2017184/1

**Stellungnahme der Stadt Köthen zum Planfeststellungsverfahren für das
Bauvorhaben L 73, Bauwerk 003, Prosigker Brücke in Köthen -
Ersatzneubau**

Stellungnahme zum Planfeststellungsverfahren L 73, Bw 0003 der Stadt Köthen (Anhalt)

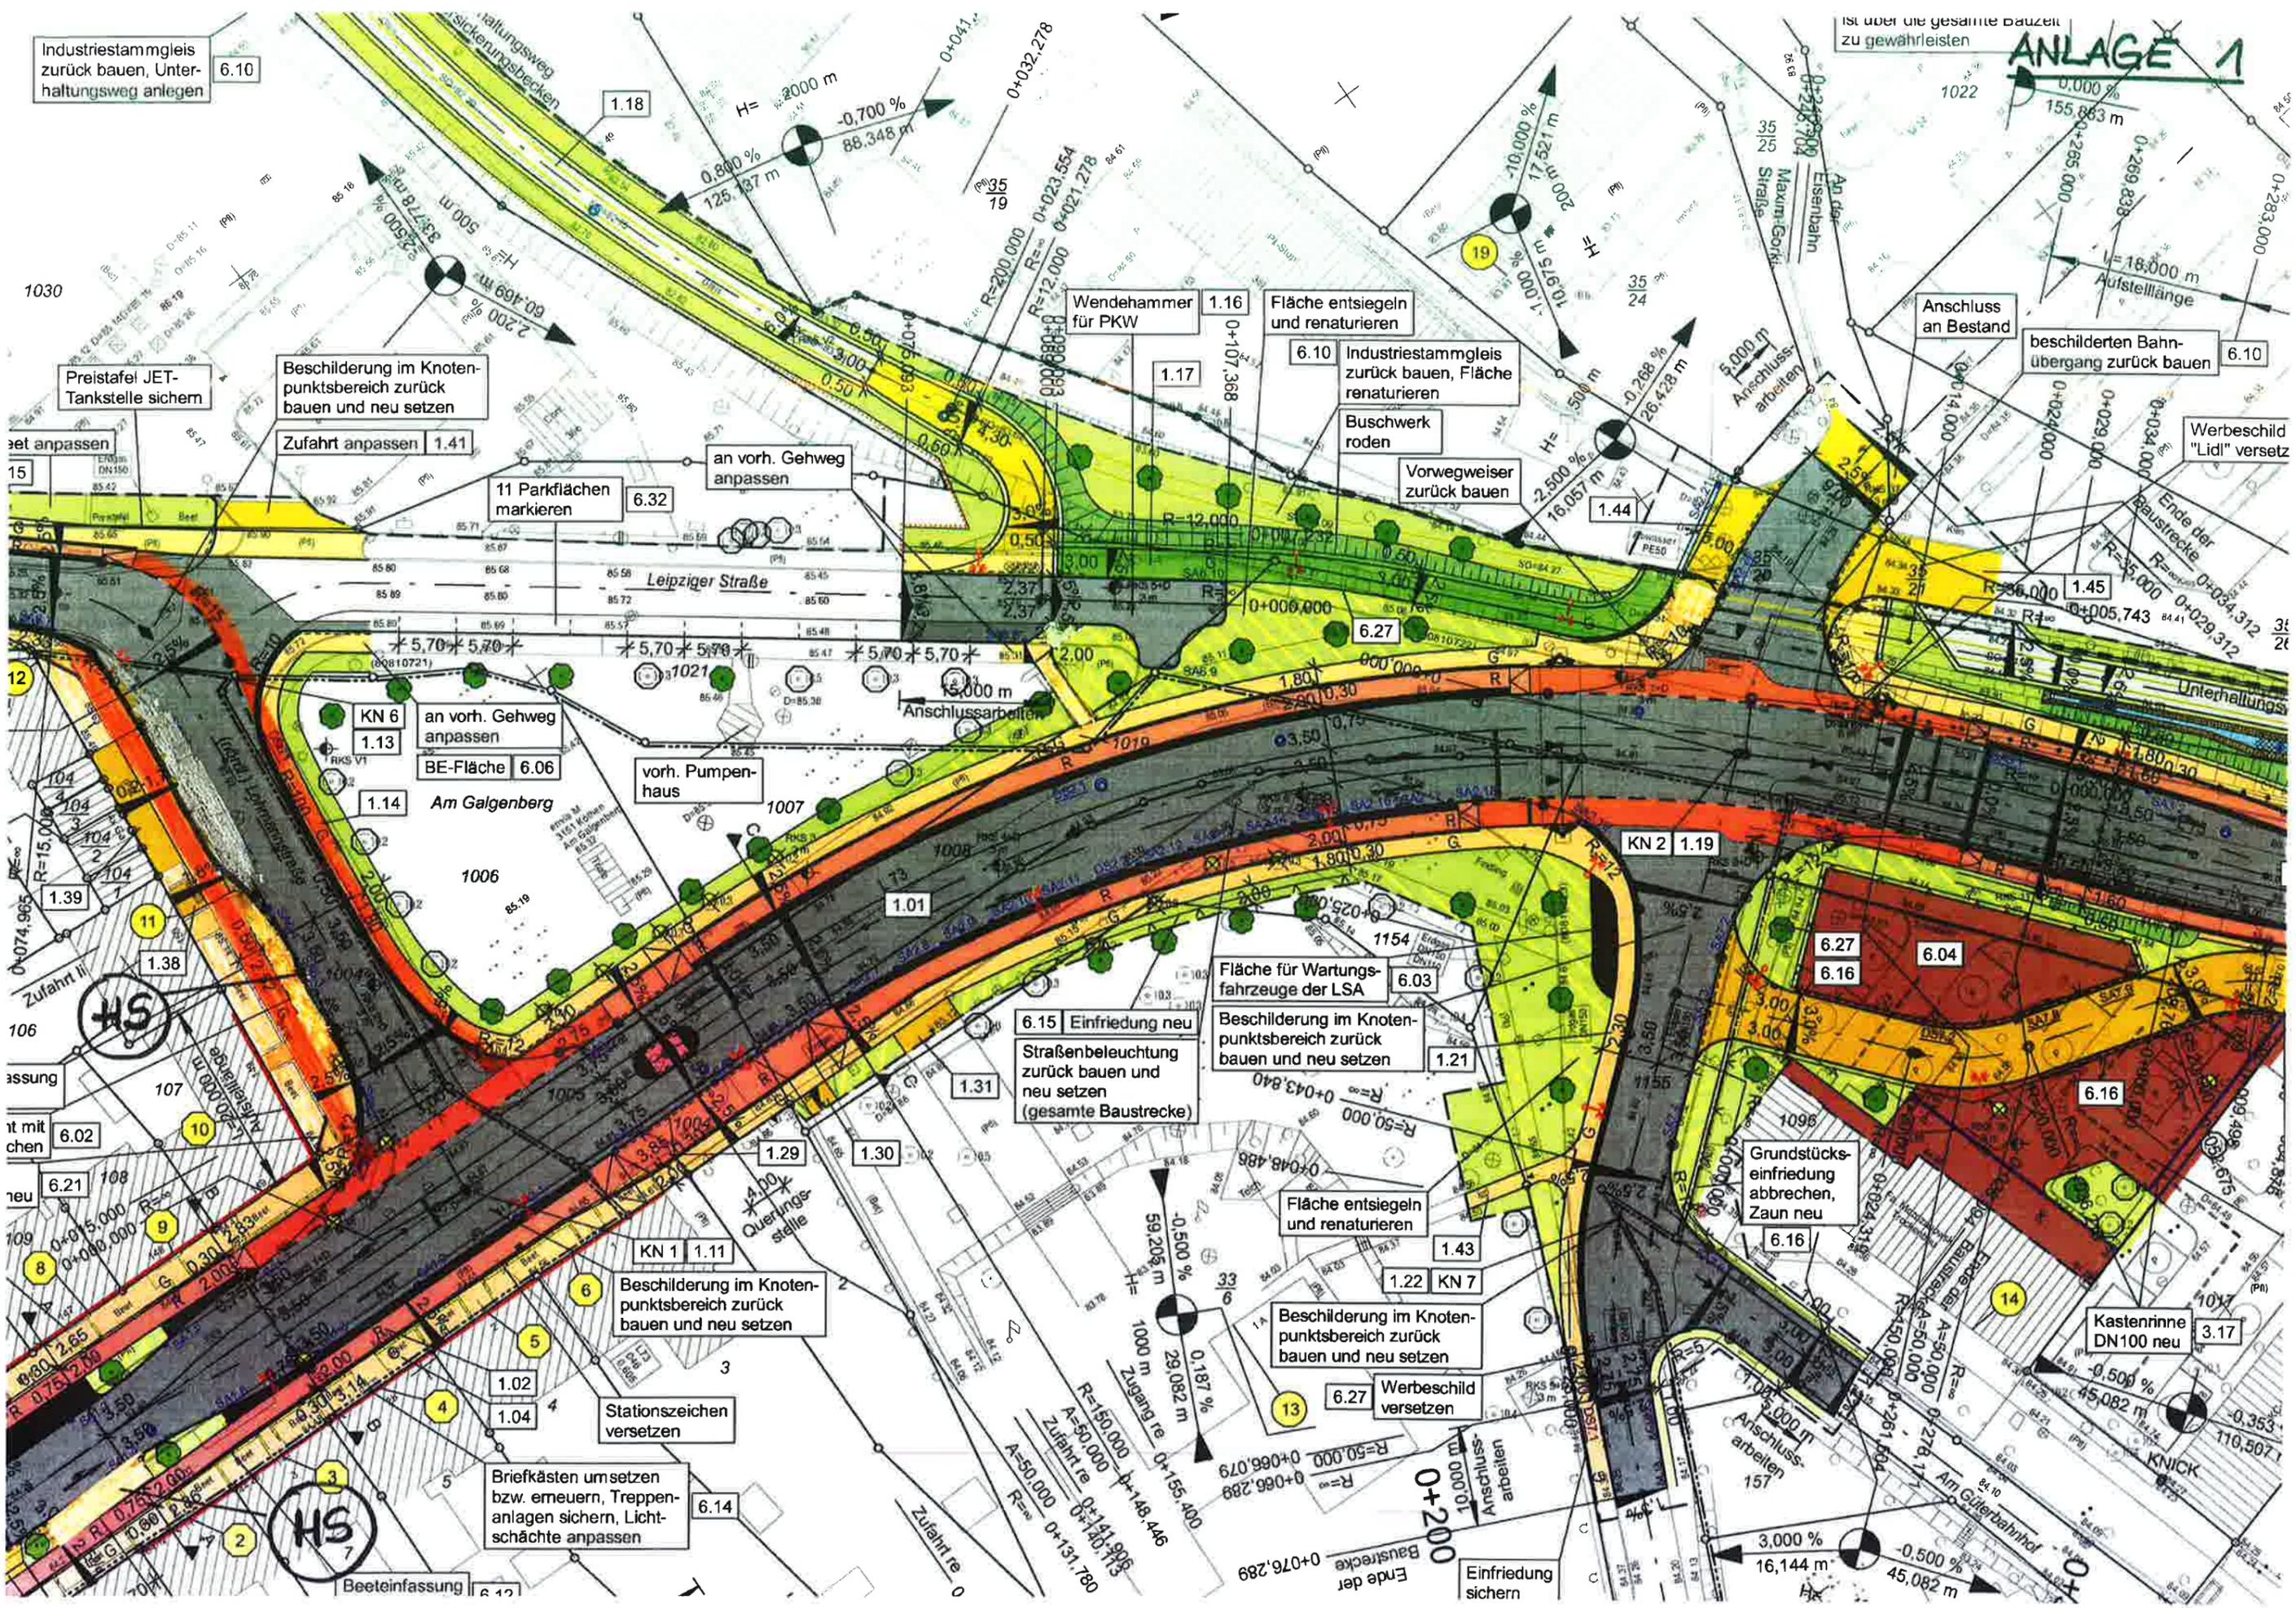
Im Kapitel 4.3 Ausgangsdaten fehlt in der Tabelle 2 im Vergleich zur Tabelle 1 die laufende Nr. 10 „nördliche kommunale Leipziger Straße östlicher Teil“, die „nördliche kommunale Leipziger Straße westlicher Teil“ muss demgemäß die Nr. 11 und die „Maxim- Gorki- Straße“ die Nr. 12 – wie in Tabelle 1 – sein.

Inwieweit sich dieser Fehler auf die Ergebnisse der schalltechnischen Untersuchung (Vergleich der Prognosedaten vor Umbau mit den Prognosedaten nach Umbau) auf die Betroffenen auswirkt, kann auf der Grundlage der zur Verfügung stehenden Unterlagen nicht gesagt werden.
